MUNICÍPIO DA NAZARÉ – CÂMARA MUNICIPAL
SETOR DE GESTÃO DE INFRAESTRUTURAS

ASSUNTO: Plano de Trânsito na Pederneira e Avenida de Badajoz, Nazaré - Fim do período de consulta pública	INFORMAÇÃO N.º	788/DOMA-OBM/2019
	NIPG	10773/19
	DATA:	2019/12/09

CÂMARA MUNICIPAL DA NAZARÉ		ESCALA
Plano de Sinalização e Marcas Rodoviárias		1/500
SINALIZAÇÃO E MARCAS RODOVIÁRIAS AV ^o DE BADAJOZ		06C
05. Projeto PAE, Sinalizaçao

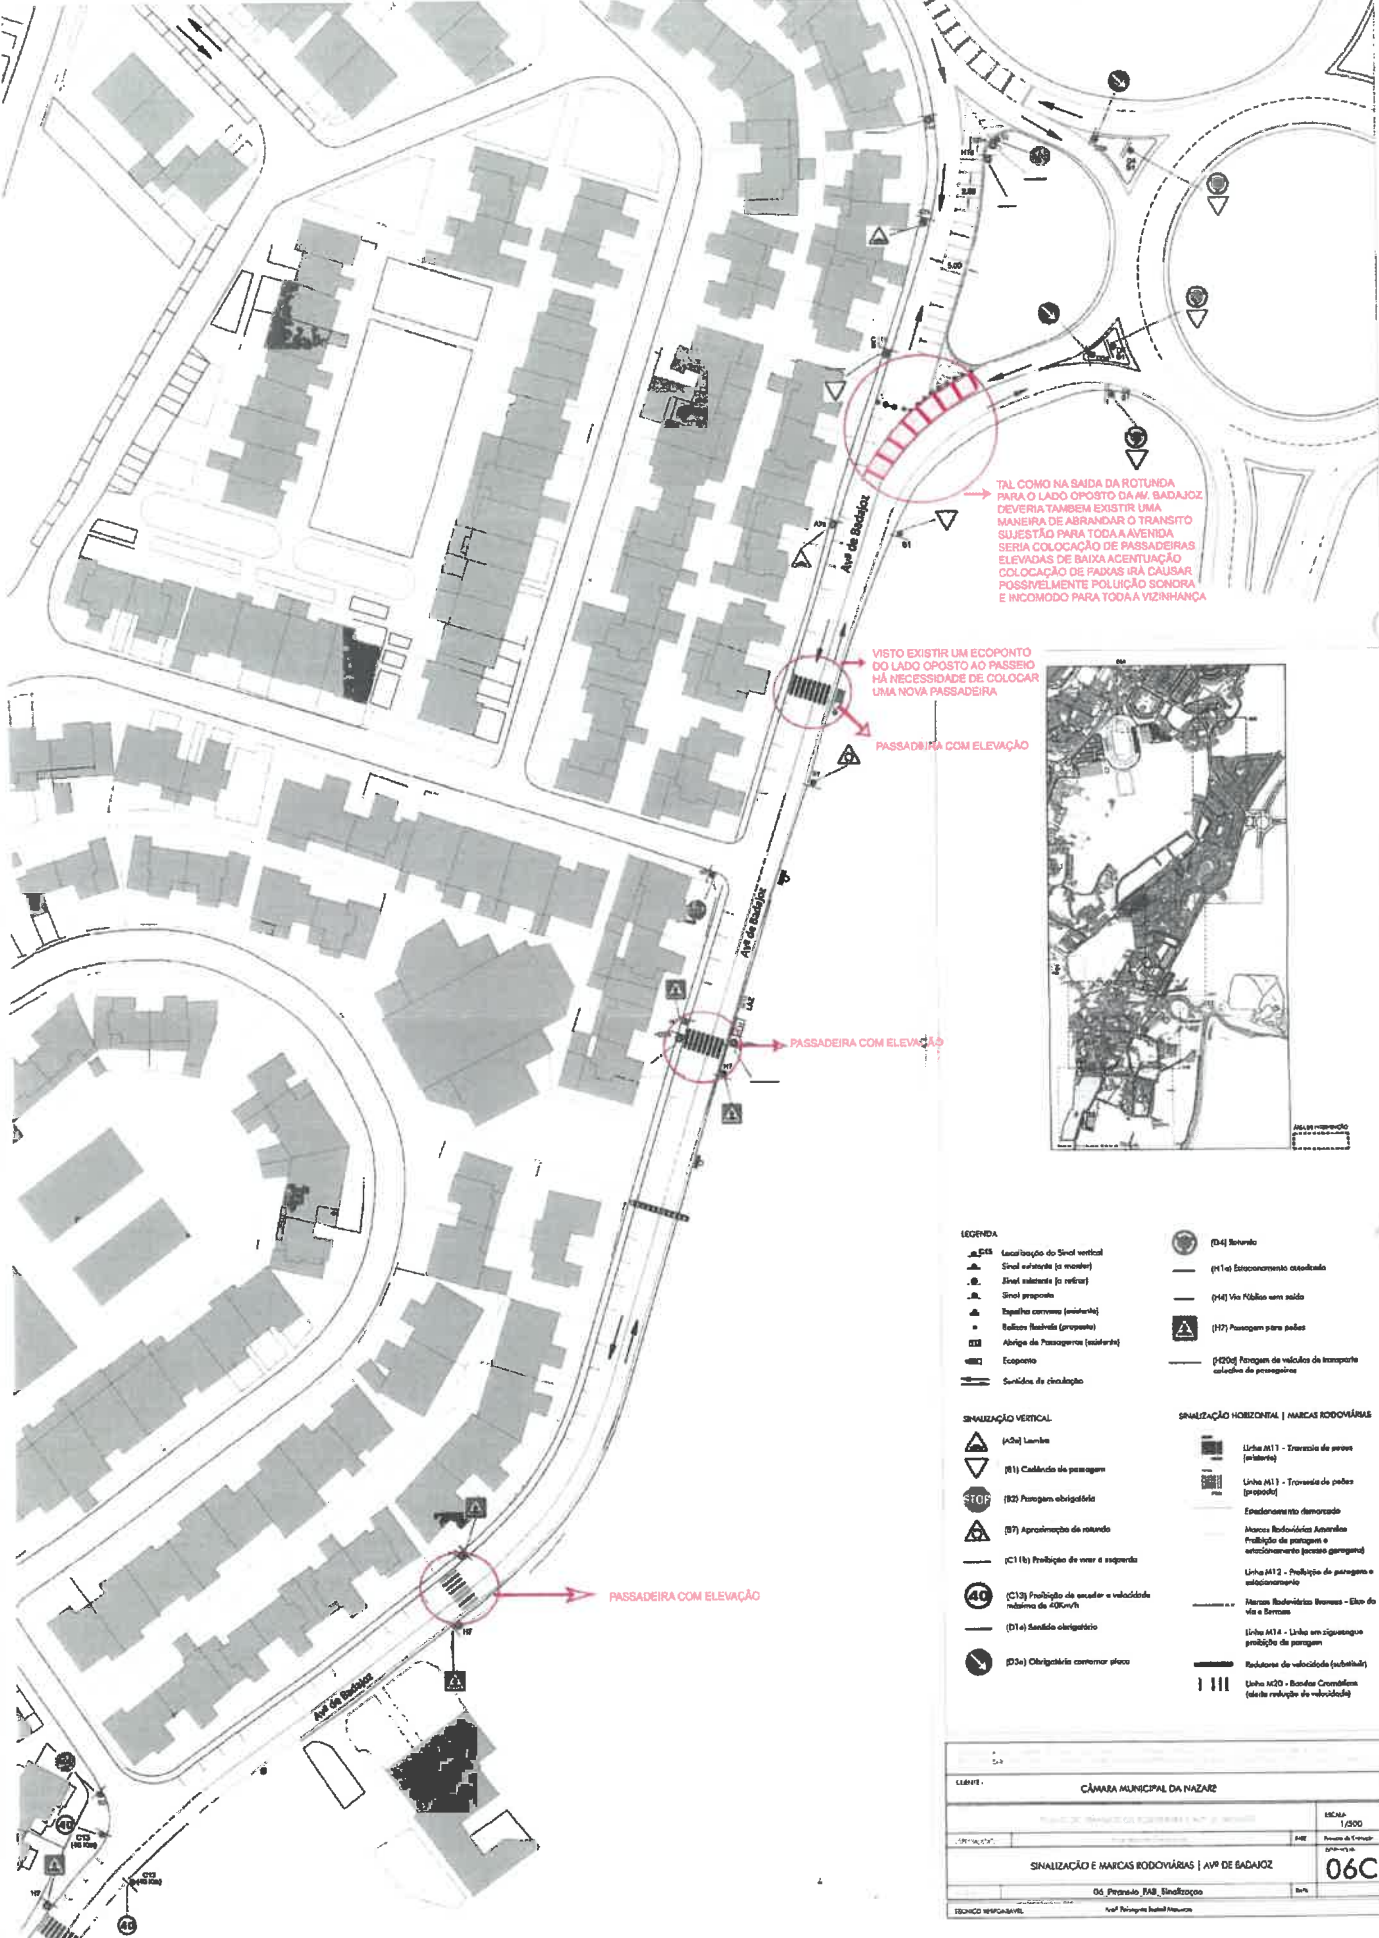
TAL COMO NA SAÍDA DA ROTUNDA PARA O LADO OPOSTO DA AV. BADAJOZ DEVERIA TAMBÉM EXISTIR UMA MANEIRA DE ABRANDAR O TRÁNSITO SUJEITO PARA TODA AVENIDA SERIA COLOCAÇÃO DE PASSADEIRAS ELEVADAS DE BAIXA ACENTUAÇÃO COLOCAÇÃO DE PÁDAS IRÁ CAUSAR POSSIVELMENTE POLUIÇÃO SONORA E INCOMODO PARA TODA A VIZINHANÇA

VISTO EXISTIR UM ECOPONTO DO LADO OPOSTO AO PASSEIO HÁ NECESSIDADE DE COLOCAR UMA NOVA PASSADEIRA

PASSADEIRA COM ELEVÇÃO

PASSADEIRA COM ELEVÇÃO

PASSADEIRA COM ELEVÇÃO

Como exposto na proposta apresentada a saída da rotunda (IC9) para o lado norte (direção ao continente) com faixas para reduzir a velocidade também se verifica a necessidade para o lado oposto da Av. Badajoz onde deveria também existir uma maneira de abrandar o transito. A sugestão para toda a avenida seria colocação de passadeiras elevadas de baixa acentuação , a colocação de faixas possivelmente não irá resolver o problema da velocidade e talvez irá causar poluição sonora e incomodo para toda a vizinhança.

Em ambos os casos com uma passareira muito próxima dessas saídas e com elevação seria obrigatório o abrandamento da velocidade.

Existe também um ecoponto e um caixote de lixo em frente à padaria do rio novo onde todas as pessoas que o usam tem de passar a estrada onde não existe nenhuma passareira, a sugestão seria também a colocação de uma passareira.

Relativamente a estas considerações, foi decidido aceitar a sugestão de colocação de lombas à saída da rotunda do IC9, que será incluída na proposta do plano de trânsito; relativamente à passadeira em frente à padaria, será encontrada em conjunto com os Serviços Municipalizados uma melhor localização para os contentores da reciclagem, e assim evitar a criação de mais uma passadeira.
